Califica Ambientalmente el proyecto “**Patio Los Halcones**”

1°. La Declaración de Impacto Ambiental (“DIA”), admitida a trámite con fecha 29 de noviembre de 2021, mediante Resolución Exenta N°202113001230, de la Comisión de Evaluación de la Región Metropolitana de Santiago, su Adenda de fecha 30 de marzo 2022 y su Adenda Complementaria de fecha 17 de octubre de 2022, del proyecto “Patio Los Halcones”, presentado por Patio Residencial SpA.

3°. Que, en la sesión de fecha 21 de noviembre de 2022, la Comisión de Evaluación de la Región Metropolitana de Santiago acordó calificar favorablemente el proyecto “Patio Los Halcones”, aprobando íntegramente el contenido del ICE de fecha 11 de noviembre de 2022, el que forma parte integrante de la presente Resolución. Por lo tanto, conforme a lo indicado en el artículo 60 inciso segundo del D.S. N°40/2012 del MMA, se excluyen de la presente Resolución las consideraciones técnicas en que se fundamenta.

Figura N°3: Intersecciones evaluadas.

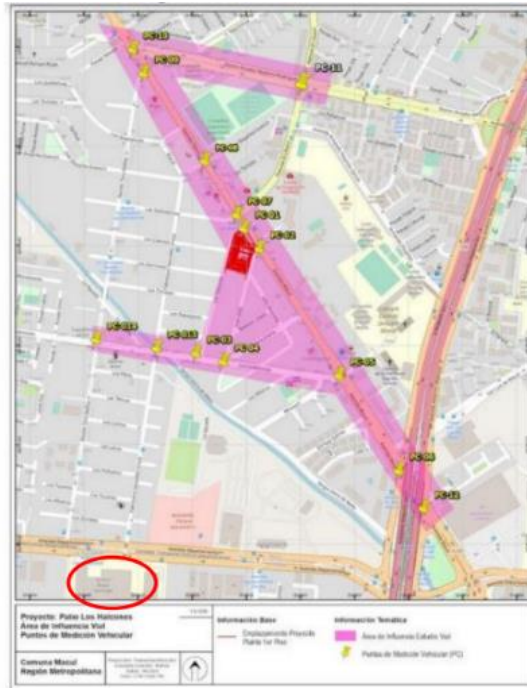
Observación: “Se solicita al titular pronunciarse de manera fundada respecto a la siguiente observación: Aquí hay problema de contaminación auditiva. Yo estoy cerca de la BUPA y el sonido de los autos que corren para alcanzar los dos semáforos en verde, vuelan por el lomo de toro. Es la razón por la que instalaron una reja en toda la esquina – Me han chocado el jardín infinidad de veces. Más habitantes, implicaría más de estos mismos problemas. ¿Qué va a hacer el titular para resolver estos problemas si habrá más autos? Estas características y las características de nuestro sector necesitarían un EIA”.

Evaluación técnica de la observación: Esta Dirección Regional considera pertinente la observación toda vez que hace referencia a aspectos ambientales del proyecto en evaluación. Respecto de lo observado, se señala que, se acoge la inquietud de la comunidad, y se aclara que, con el objetivo de descartar la ocurrencia de impactos significativos en los sistemas de vida y costumbres de los grupos humanos que habitan el Área de Influencia, específicamente en lo referido al artículo 7, literal b), del D.S. N° 40/2012 del Ministerio de Medio Ambiente, se presentó un análisis de impacto vial en el Informe de movilidad versión actualizada en el Anexo A-05 de la Adenda. En este Informe se presentan los análisis independientes para cada modo de transporte observado en el Área de Influencia (vehicular, peatonal, bicicletas, transporte público).

Figura N°2: Extracto plano de diseños de accesos y medidas de mitigación EISTU aprobado. Ensanche Av. Macul.

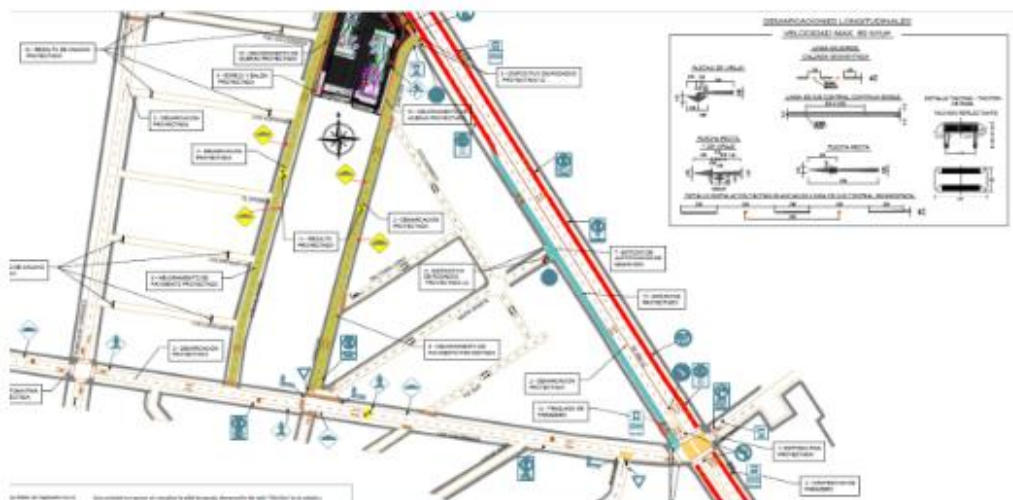
Observación: *“Se solicita al titular pronunciarse de manera fundada respecto a la siguiente observación: No se observan, ni en el EISTU ni en otras partes del proyecto, consideraciones a mejoramiento de aceras que contemplen accesibilidad universal. Se solicita que el punto 10 de las mitigaciones del EISTU presentado las contemple expresamente y, a su turno, se extienda el mejoramiento de acera en Avenida Macul, desde Las Golondrinas hasta Las Codornices”.*

Evaluación técnica de la observación: Esta Dirección Regional considera pertinente la observación toda vez que hace referencia a aspectos ambientales del proyecto en evaluación. Respecto de lo observado, se señala que, no se acoge observación, no está considerado extender la acera. Sin embargo, se considera materializar todo el ensanche desde Los Halcones hasta Las Golondrinas donde considera con mejoramiento Urbano, Aceras, paisajismo y luminaria LED.

implementación de una tercera pista de. El proyecto de pavimentación debe ser aprobado por SERVIURM. Este ensanche corresponderá con lo indicado en proyecto en proceso de aprobación en SERVIU – RM. En caso de que no se cuente con proyecto SERVIU, se deberá ejecutar un proyecto alternativo, que consiste en urbanizar y ejecutar la calle Sergio Vieira de Mello entre Los Milanos y Enrique Gómez Correa, en área donde no implique la expropiación de franjas privadas, es decir que dicha franja sea un Bien Nacional de Uso Público. Este último debe contar con la aprobación de la DOM (estándar Macul) previamente.

Figura 11: Centros de salud en el área de influencia de medio humano del proyecto

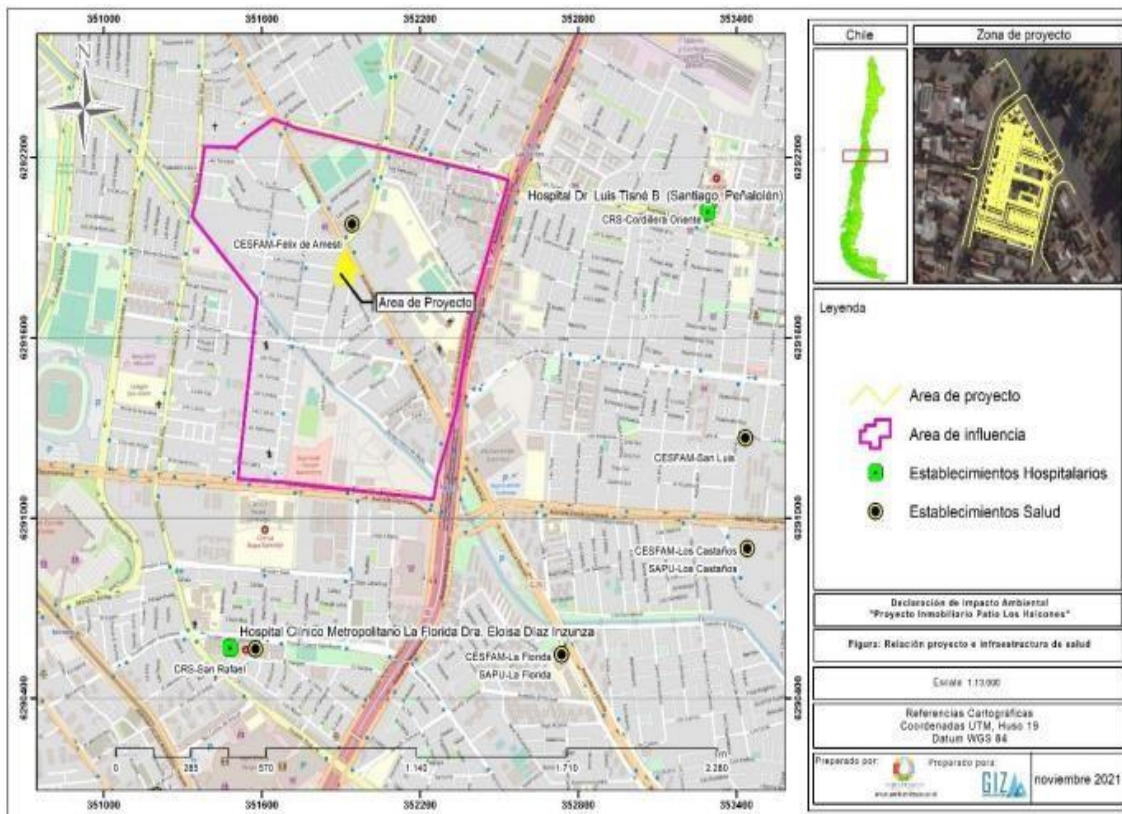
Observación: “Se solicita al titular pronunciarse de manera fundada respecto a la siguiente observación: Nuestra comunidad no cuenta con las necesidades primarias de atención para más personas, ya que, no contamos con un CESFAM acorde a las condiciones de incremento de los últimos años de una nueva población. Los servicios de urgencia como Hospital Cordillera, Luis Tisné y El Salvador no cuentan con la cobertura de miles de ciudadanos, demostrada en más de 10 h para ser atendidos. - Servicio de Traumatología, sólo derivación al Hospital Salvador, con esperas de más de 14 hrs aprox. Según requerimiento de Urgencia. - En el sector de Urgencia, no se encuentra un scanner para personas con condición de sobrepeso en Urgencia Hospital Luis Tisné”.

Evaluación técnica de la observación: Esta Dirección Regional considera pertinente la observación toda vez que hace referencia a aspectos ambientales del proyecto en evaluación. Respecto de lo observado, se señala que, según el Informe de caracterización de medio humano adjunto en el Anexo A-05 de la Adenda, en área de influencia del proyecto se encuentra el Centro de Salud Familiar (CESFAM) Dr. Félix Amestí, tal como se muestra en la siguiente figura:
